RESOLUCION No.

POR MEDIO DEL CUAL SE OTORGA DE UN PERMISO DE VERTIMIENTOS Y SE ADOPTAN OTRAS DISPOSICIONES

Que en atención al radicado **CE-05924-2025** del 2 de abril de 2025, Comare emitió el Auto con radicado **AU-01319-2025** del 2 de abril de 2025, en el cual se dio inicio al trámite **AMBIENTAL DE PERMISO DE VERTIMIENTOS**, solicitado por la señora **MARIA ADELAIDA BERNAL PEREZ**, identificada con cedula de ciudadanía número **42.895.209**, en calidad de representante legal de la sociedad **AGROPECUARIA MARIA BONITA S.A.S**, con NIT número **901639290-1**, para el sistema de tratamiento y disposición final de las **Aguas Residuales Domesticas (ARD)**, Y **Aguas Residuales no Domesticas (ARnD)**, en beneficio del predio identificado con FMI **017-65259** ubicado en la vereda el Buey municipio de La Ceja Antioquia

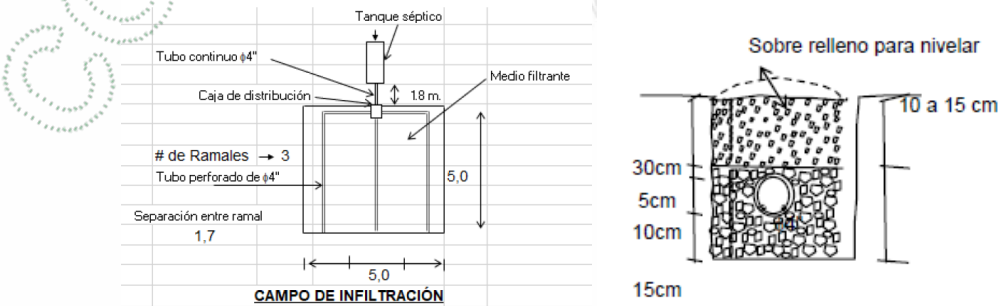
Se presenta una prueba de infiltración, y en cumplimiento del RAS 2017 y el numeral G (Pag. 4) de los términos de referencia de para la elaboración de la Evaluación Ambiental del Vertimiento de CORNARE “...Resultados y datos de campo de pruebas de infiltración, calculando la tasa de infiltración básica, donde se indique el procedimiento desarrollado y se aporten las evidencias fotográficas y cálculos respectivos, de acuerdo con las metodologías ampliamente validadas en la literatura, hasta tanto el Ministerio de Ambiente expedida el documento técnico de soporte para la aplicación de las disposiciones establecidas en materia de vertimientos al suelo...”, se presenta la metodología utilizada y las evidencias fotográficas del procedimiento.

Con base en la tasa de infiltración reportada de 5min/2.5cm, se propone implementar para el STARD Dos un campo de infiltración de 5 m de largo por 5 m de ancho, compuesto por 3 ramales con una separación de 1.7m entre ramales.

Para el STARD vivienda principal un campo de infiltración de 15 m de largo por 5 m de ancho, compuesto por 3 ramales con una separación de 1.7m entre ramales.

PLANO ESQUEMÁTICO DE LOS CAMPOS DE INFILTRACIÓN:

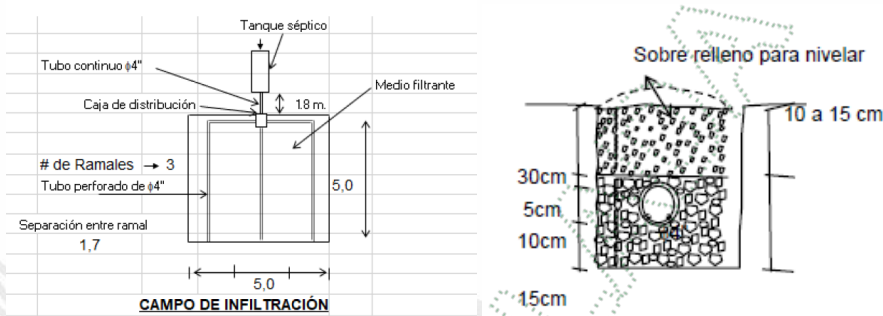
- STARD Dos (Personal transitorio): campo de infiltración de 5 m de largo por 5 m de ancho, compuesto por 3 ramales con una separación de 1.7m entre ramales.
- STARD de la Vivienda Principal: campo de infiltración de 15 m de largo por 5 m de ancho, compuesto por 3 ramales con una separación de 1.7m entre ramales.
